Contributo 27: Comitato per la Riattivazione della Ferrovia Sicignano-Lagonegro, Nuovi servizi ferroviari Basilicata Meridionale

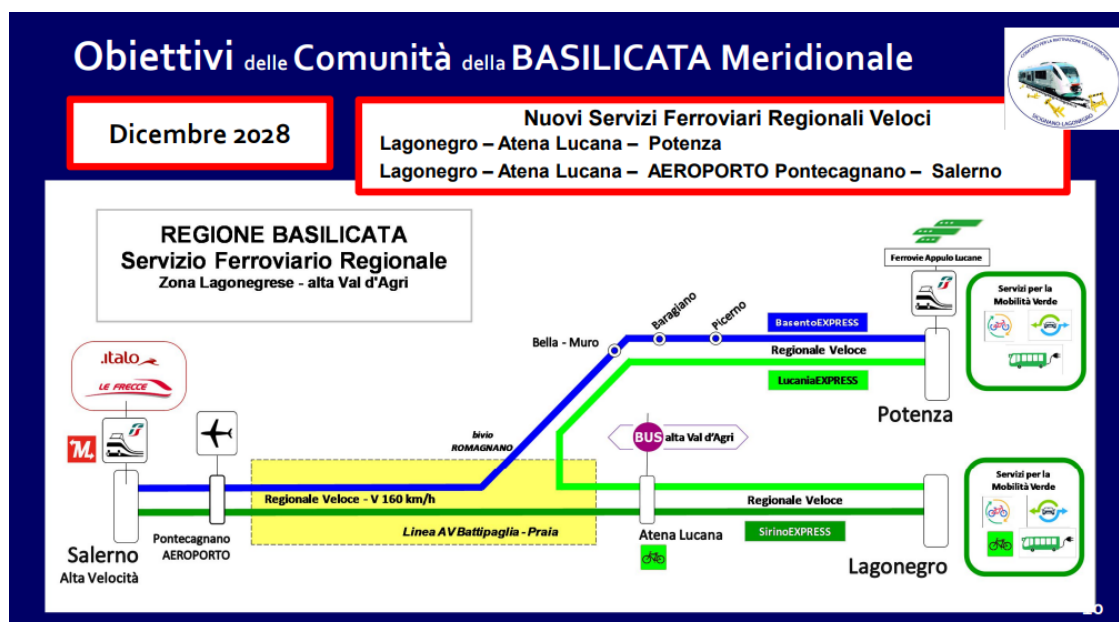
Come si vede nello schema, tratto dal contributo citato, l'aspettativa del Comitato è che l'infrastruttura che sarà costruita consenta la connessione diretta tra Potenza e Lagonegro.

Domanda 30 – Rilevato che il progetto attuale, relativo al lotto 1A, non prevede questo tipo di interconnessione, esso sarà realizzato nell'ambito del lotto 1B?

Il PFTE del Lotto 1b+c, in corso di sviluppo, non prevede nel perimetro di progetto tale interconnessione (vedi Domanda 29).

Contributo 31: Comitato per la Riattivazione della Ferrovia Sicignano-Lagonegro, Nuovi servizi ferroviari Basilicata Meridionale

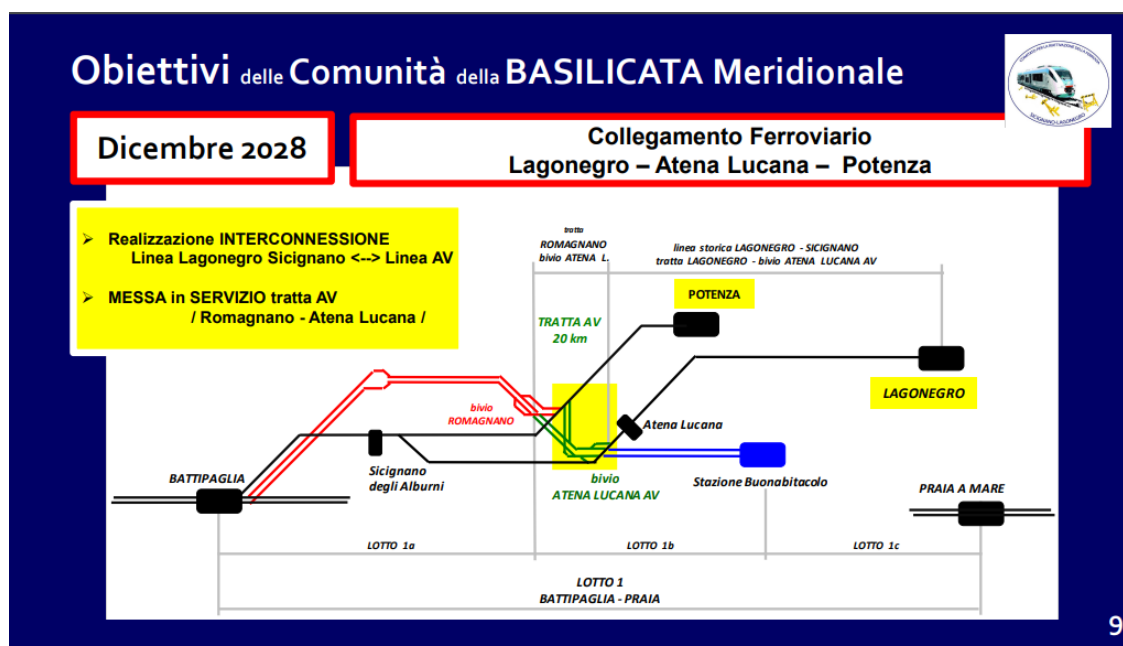
Lo schema riportato, tratto dal contributo citato, mostra quanto auspica il Comitato e, in particolare, il mantenimento dell'intero tratto della ferrovia storica tra Sicignano e Lagonegro.

Domanda 32 – Quale livello di accessibilità è previsto per la linea, attualmente sospesa al traffico, Sicignano – Lagonegro? Il tratto Sicignano – Atena Lucana, sarà definitivamente dismesso dopo la realizzazione della nuova linea o rimarrà disponibile per il servizio regionale e turistico?

La linea Sicignano – Lagonegro è stata individuata come linea turistica ai sensi della Legge n. 128 del 9 agosto 2017 e s.m.i. Al fine di verificare le condizioni per il ripristino dell'esercizio ferroviario su tale linea è stata stipulata una convenzione tra RFI e la Regione Campania per lo sviluppo di uno studio di fattibilità da cui è emerso che il costo delle opere necessarie per la riapertura ai soli fini turistici è stimato in circa 260 mln€ mentre quello per la riapertura al servizio commerciale è circa 700 mln€.

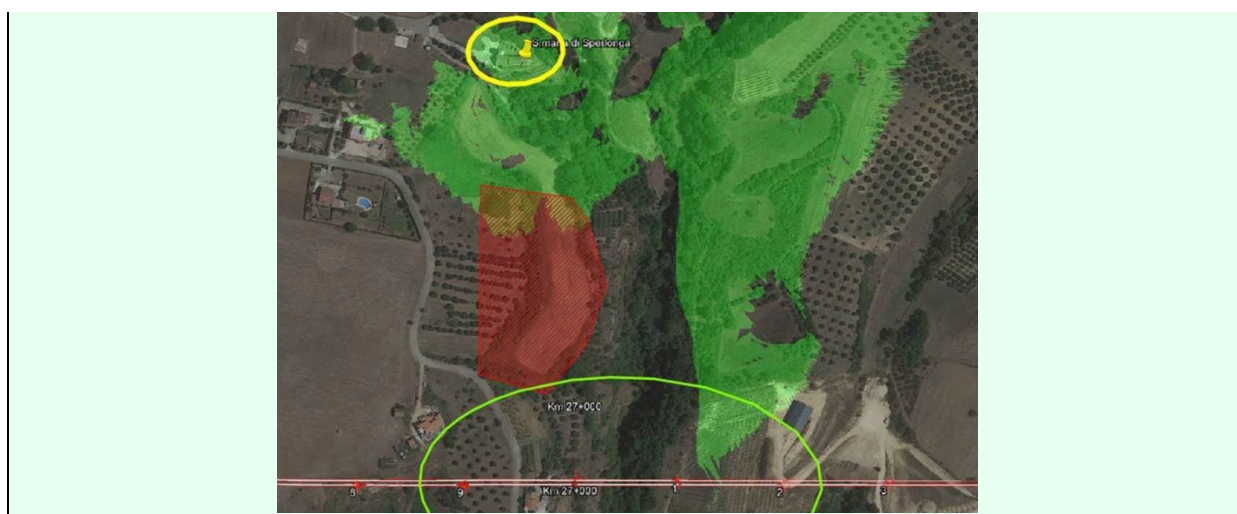
Domanda 59 – In quale modo la nuova linea interferisce con il Complesso delle Grotte di S. Maria di Sperlonga? Come se ne è tenuto conto nella scelta del tracciato? Sono necessarie e previste azioni di mitigazione?

Dal punto di vista percettivo-visivo (riferito al monumento religioso) l'edificio si trova su uno sperone roccioso, che rientra verso l'interno rispetto alla valle del torrente Capoaizzo. Nell'immagine seguente, tratta da una delle fotosimulazioni effettuate, si evince come la parte tratteggiata in rosso costituisca un ostacolo alla visione dell'opera dal punto di vista dell'edificio religioso

Tale aspetto è ancora più evidente nella seguente immagine, dove sono mostrate le aree di visibilità (in verde) rispetto ad un osservatore a c.ca 2 m di altezza posto in corrispondenza del piazzale dove sorge la chiesa.
